Veřejná zakázka:  
**„Stavební úpravy a přístavba DS Kosmonautů“**

## **VYSVĚTLENÍ, ZMĚNA NEBO DOPLNĚNÍ ZADÁVACÍ DOKUMENTACE**

### **Vysvětlení zadávací dokumentace č. 1 ze dne 28. 2. 2025**

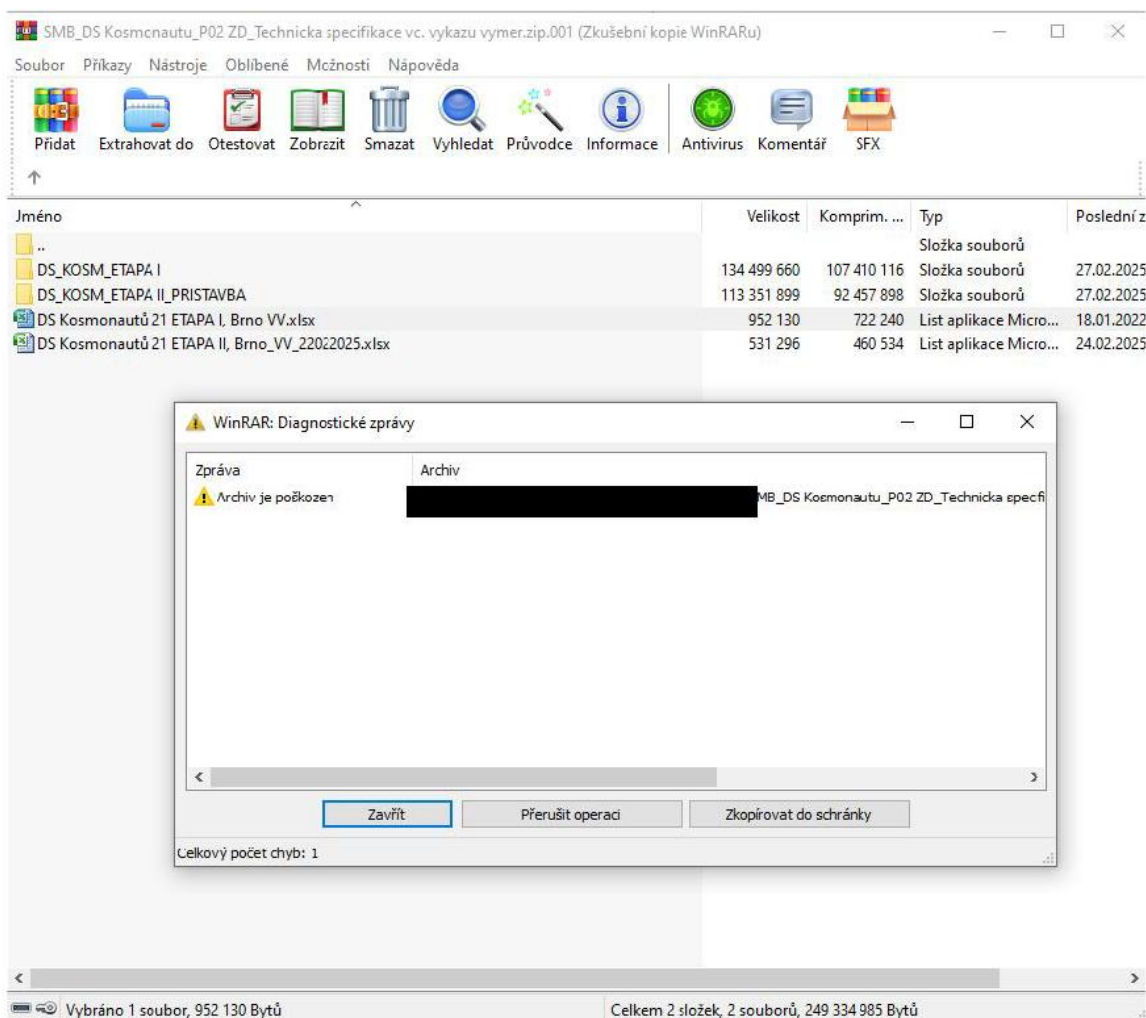
I v serveru je otazníček, že soubor nelze přechíst.

Žádost č. 2 ze dne 28. 2. 2025:

Tak ještě prosíme o znovu vložení jediného čitelného souboru:

SMB\_DS Kosmonautu\_P02 ZD\_Technicka specifikace vc. vykazu vymer.zip

který je chybný. Zásíláme obrázek.

Zadavatel k dotazu žádosti č. 1 a 2 sděluje, že prověřil funkčnost projektové dokumentace, jež tvoří přílohu č. 2 zadávací dokumentace (Technická specifikace vč. výkazů výměr), v programu 7-Zip a neshledal závadnost uveřejněného souboru (resp. nemožnost jeho otevření).

Příloha č. 2 zadávací dokumentace (Technická specifikace vč. výkazů výměr) je s ohledem na svou velikost zkomprimována do 3 zip souborů, a to za účelem jejího možné nahrání do elektronického nástroje (v němž je omezena kapacita uložení). Dokument označený jako *SMB\_DS Kosmonautu\_P02 ZD\_Technicka specifikace vc. vykazu vymer.zip.001* tak v sobě

zahrnuje zbývající soubory (tj. s koncovkou *zip.002-003*), jež se mohou jevit při jejich samostatném otevření jako prázdné či nefunkční. Pro správné zpřístupnění přílohy č. 2 je proto nezbytné stáhnout všechny 3 zip soubory (tj. s koncovkou *zip.001-003*) do jedné složky a otevřít jen soubor s koncovkou *zip.001*, jenž obsahuje zbývající části Technické specifikace (vč. výkazů výměr). V případě přetrvávajícího problému s otevřením příslušné přílohy zadávací dokumentace prostřednictvím programu WinRAR, doporučuje zadavatel využití jiného volně dostupného komprimačního programu.
